**RESPUESTAS A NOTA ACLARATORIA  
NOTA N°DRLS-AC-1152-1410-2024  
DEL  
PROYECTO CONSTRUCCION DE  
APARTAMENTOS REEF  
PLAYA VENAO, CORREGIMIENTNO DE ORIAS ARRIBA,  
DISTRITO DE PEDASI, PROVINCIA DE LOS SANTOS  
REEF HOTELS S.A.**

### Esquema del Sistema

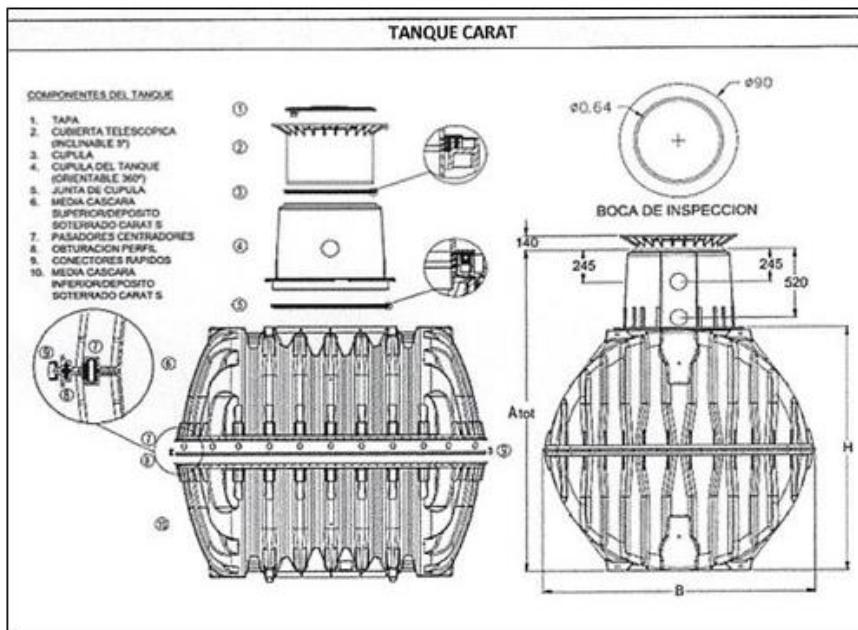
- a. Detallar el diseño de fosa séptica y campo de infiltración con su respectiva ficha técnica.
- b. Presentar prueba de percolación del área de infiltración
- c. Aclarar el manejo de las aguas grises proveniente de duchas, lavamanos cocinas y si los procesos se separan de las aguas residuales (proveniente de inodoros

- a. Siendo responsables con la información vertida en esta etapa del proceso queremos resaltar que, una vez aprobado el Estudio de Impacto Ambiental, se procederá a la elaboración de los planos de infraestructura, incluyendo el plano de manejo de aguas residuales, el cual tiene que ser evaluado por el Ministerio de salud, en donde se vertieran todas las recomendaciones pertinentes al sistema de tratamiento. A continuación, presentamos Ficha técnica conceptual de manejo de aguas residuales del Proyecto Construcción de Apartamentos Reef

CONCEPTO DE SISTEMA DE TRATAMIENTO DE AGUAS RESIDUALES PARA APARTAMENTOS REEF	
Propuesta Técnica Inicial	
Población Total	66
Qap= Consumo diario	80
Qt= Consumo Total	5,280
Factor de Agua residuales	0.80
Qar= Caudal de Aguas Residuales	64
Var= Volumen de Aguas Residuales m3/GL	4,224
Volumen Liquido (CSPA)	0.00378541
	15.99
# de Personas	
Dato de Entrada	
Galones	
G / P / D	
GL/DIA	
m3/día	
Total, de Tanques = 6	
1.0 Cámara de Sedimentación Primeria	
Volumen Liquido (CSPA)=	15.99 m3/día
Volumen Unitario de lodos=	0.04 m3/persona /año
Periodo de Limpieza=	0.6 Año – Depende de Año de Mantenimiento
VL= V total anual de Lodos	1.584 m3/año
VTL= V Total de CSPA	17.57 m3
Dimensiones Propuesta	
L=	2.39 m
B=	2.19 m
H=	2.10 m
VT=	6.500 m3
Volumen Propuesto VP=	21.09 m3
Cantidad de Módulos =	3
Tiempo de Retención CP/VTL= 24 hr mínimo	1.20 días o 29 Horas

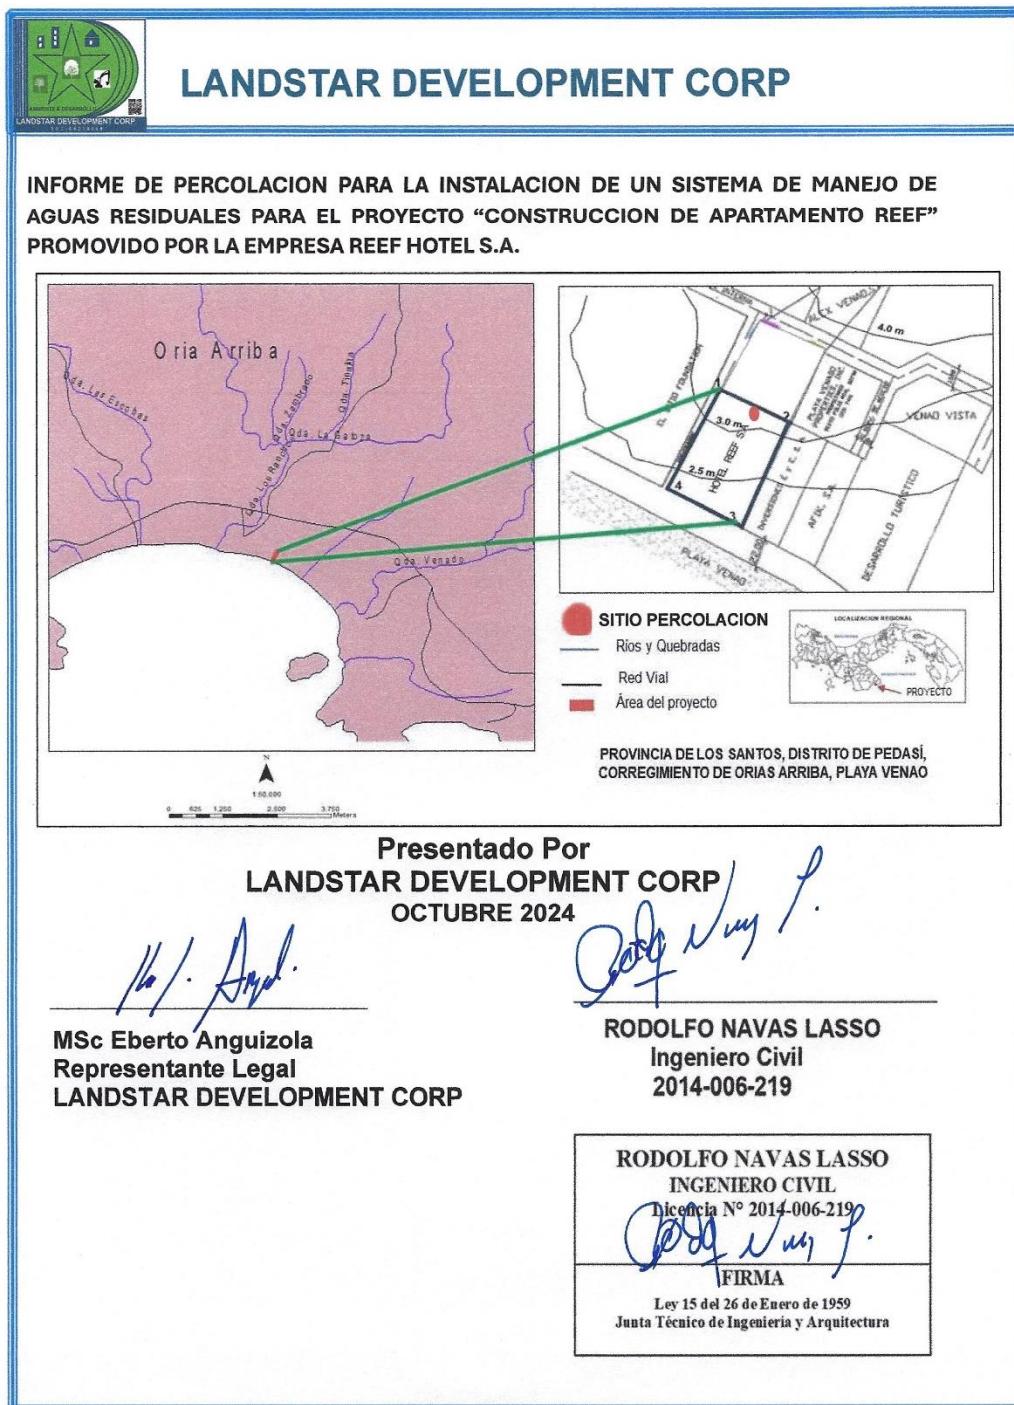
b. Presentar prueba de percolación del área de infiltración

Adjuntamos Prueba de Percolación

<b>Fecha</b>	16 de Octubre 2024
<b>Prueba Realizada para:</b>	Proyecto Apartamentos Reef
<b>Localización</b>	Playa Venao, Corregimiento de Orias Arriba, Distrito de Pedasi, provincia de Los Santos
<b>Coordenadas UTM-WGS-84</b>	821,594.28 mN / 589,367.70 mE
<b>Empresa Contratante</b>	REEF HOTEL S.A.
<b>Profesional Responsable de la Prueba</b>	Rodolfo Navas Lasso
<b>Idoneidad #</b>	2014-006-219
<b>Tiempo Inicio de la Prueba</b>	09:25am
<b>Tiempo Final de la Prueba</b>	12.55 am
<b>Profundidad de la Prueba</b>	0.60
<b>Característica del Suelo</b>	Limoso-Arenoso

TIEMPO	ALTURA (cm)	INFILTRACION	PROMEDIO DE INFILTRACION EN METROS (Dos últimas Lecturas)
09.25	48	-	-
09:55	15.22	32.78	-
10:25	0	15.22	-
10:55	50	<u>Re-inicio</u>	-
11:25	21.30	28.70	
11.55	2.99	18.31	0.2350
